Mission régionale d'autorité environnementale

Île-de-France

**Avis en date du 17 mai 2018  
de la Mission régionale d'autorité environnementale d'Île-de-France  
sur le projet de station d'épuration de la Guéville à Gazeran (Yvelines)**

Illustration 3 : Plan de la nouvelle station (joutant la station actuelle), avec installations de méthanisation en aval et remise en état du site des installations de prétraitements en amont

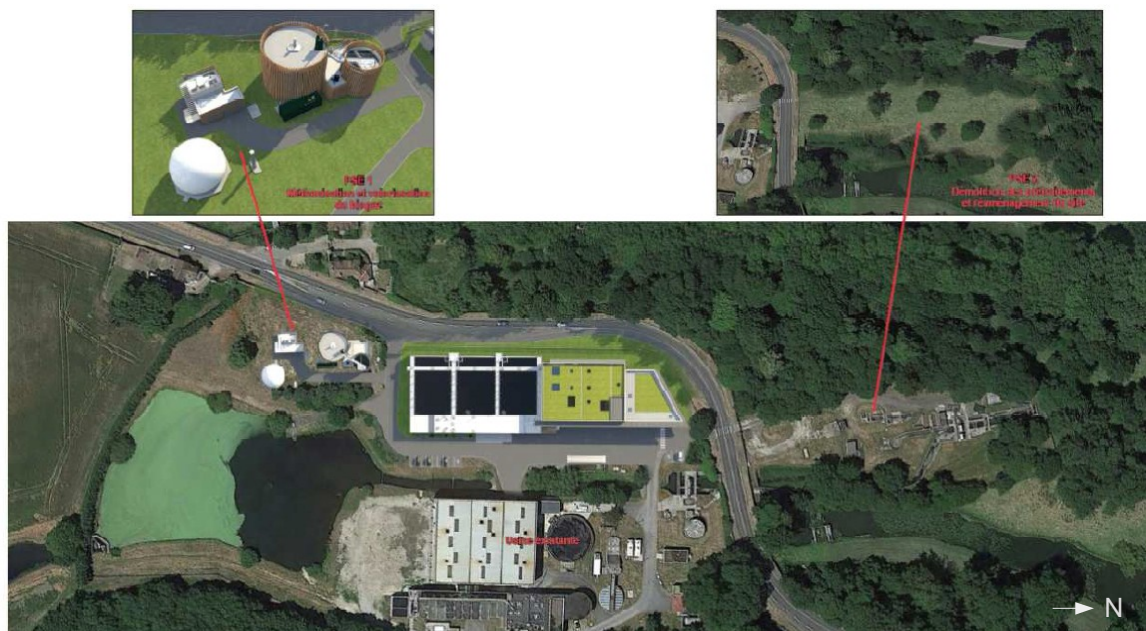
La MRAe note que la nouvelle station présente une qualité architecturale (p. 103) bien supérieure aux installations actuelles. Le mur de soutènement du bâtiment principal sera réalisé en pierres (intégrées à des gabions) afin de rappeler le mur du parc du château. La MRAe s'interroge toutefois sur la nécessité de doubler, au droit de ce bâtiment, le mur en pierres d'une clôture à barreaudage standard et sans lien avec les limites du site classé<sup>24</sup>. La MRAe souligne par ailleurs que le choix d'un engazonnement devant le bâtiment est pertinent. Il pourrait être accompagné de la plantation de quelques arbres de hauts jets, en évitant tout effet de mur végétal.

Par ailleurs, il conviendra d'illustrer l'insertion paysagère des installations de méthanisation, si leur construction est confirmée. Dans tous les cas, une végétalisation de type engazonnement ou prairie associée à la plantation d'arbres de haut jet est à envisager, en anticipant l'éventuelle extension des ouvrages.

***La MRAe recommande a minima d'illustrer visuellement le maintien des installations et leur cohabitation avec la nouvelle station, et de présenter des mesures d'atténuation paysagère.***

Illustration 5: Carte des emplacements du chantier (source : étude d'impact, p. 100)

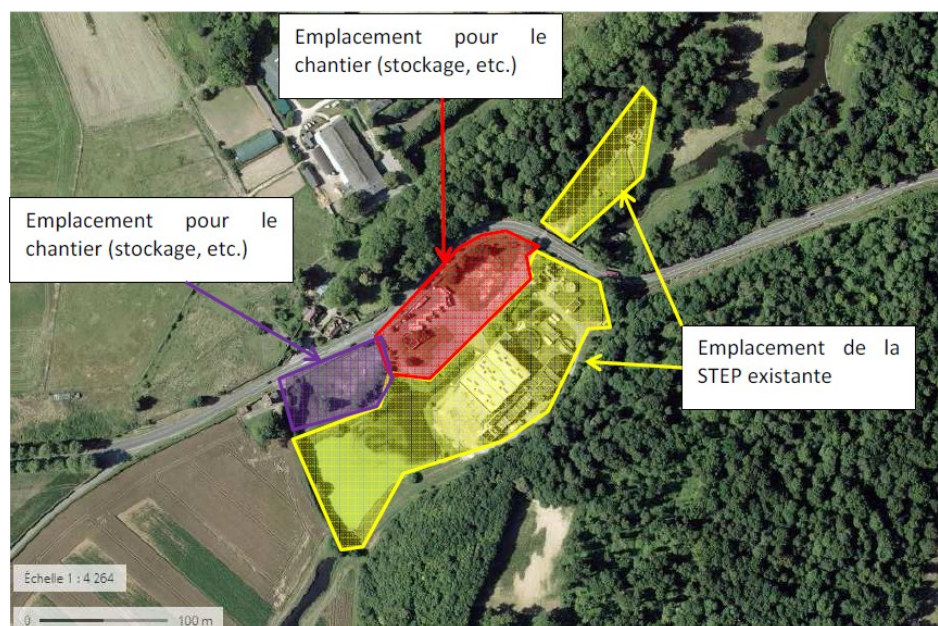
**La MRAe recommande de préciser les impacts du projet sur les milieux naturels en fonction des zones à enjeux identifiées.**

. En effet, certaines installations (méthanisation, notamment - cf. Illustration 4) et secteurs de chantier impactent des zones à enjeu écologique. La MRAe recommande que toutes les mesures d'évitement et de réduction des impacts soient vérifiées par un expert compétent (écologie) lors des différentes phases de travaux.
